**Avis délibéré**  
**de la Mission régionale d'autorité environnementale**  
**Provence-Alpes-Côte d'Azur**  
**sur le projet de recyclage et énergies, site de La Grande**  
**Groupède à Istres (13)**

**N° MRAe**  
**002186/A P - 002338/A P**

Avis du 13 May 2025 sur le projet de recyclage et énergies, site de La Grande Groupède à Istres (13)

Figure 4: Synoptique des flux du site et des distances. Source: Etude d'impact)

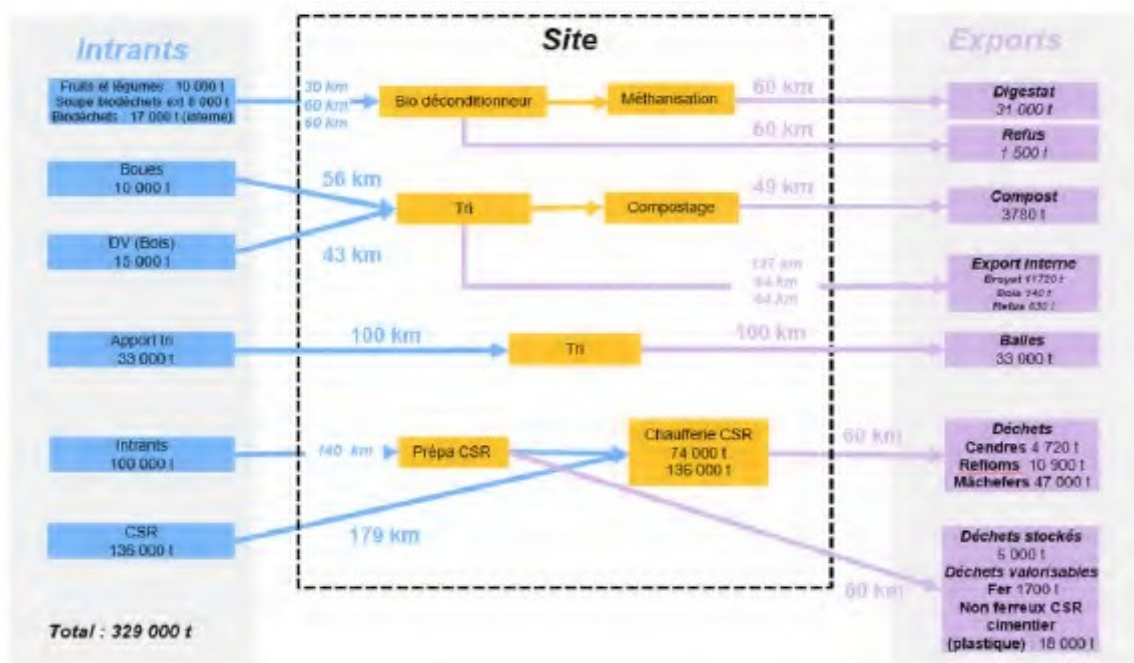
Le projet prévoit le traitement de 329 000 t d'intrants par an (cf. figure 4). La MRAe relève que le projet s'inscrit dans une dynamique favorisant le tri à la source des intrants. Le dossier comprend une pièce (PJ51) dédiée à la présentation de l'origine géographique des déchets admis. « La zone de chalandise demandée en application du principe de proximité défini au L.541-1 du code de l'environnement, pour les déchets admis sur l'UVE haut PCI type CSR est par ordre de priorité : la région PACA, les départements de l'Hérault, du Gard, de l'Ardèche et de la Drôme et de façon exceptionnelle de la Région Corse et de l'Italie afin de répondre à des besoins forts en valorisation énergétique ». Sans aucune justification de ces « besoins » ni aucune description de la situation actuelle dans ces deux

territoires, le dossier indique simplement qu'il limitera les impacts du transport de déchets corses et italiens en passant par la voie maritime.

La MRAe observe que la modification du SRADDET prévoit également « *Selon les perspectives de la planification et les objectifs de prévention et de recyclage fixés par le SRADDET, 2 065 000 tonnes (en 2025) et 2 050 000 tonnes (en 2031) de déchets non dangereux non inertes ne pouvant faire l'objet d'une valorisation matière seront produits en région. Aussi le SRADDET fixe d'assurer la valorisation énergétique d'au moins 70 % des déchets non dangereux non inertes produits en région ne pouvant faire l'objet d'une valorisation matière d'ici 2025 soit 1 445 700 t/an en 2025 et 1 435 000 tonnes en 2031.* ». Cette évaluation d'un plafond des capacités de valorisation énergétique repose sur les besoins régionaux et non sur les besoins des autres régions ou pays. De plus, le dossier évoque à plusieurs reprises le manque de capacités de traitement pour les déchets produits en région PACA.

La MRAe considère donc que la zone de chalandise prévue s'éloigne du respect des principes de proximité et de hiérarchisation du traitement des déchets, rappelés et territorialisés par le SRADDET.

**La MRAe recommande de circonscrire la zone de chalandise des intrants aux besoins prioritaires de la région PACA dans l'optique d'assurer le respect des principes de proximité et de hiérarchisation du traitement des déchets traduits à l'échelle du territoire par le SRADDET**
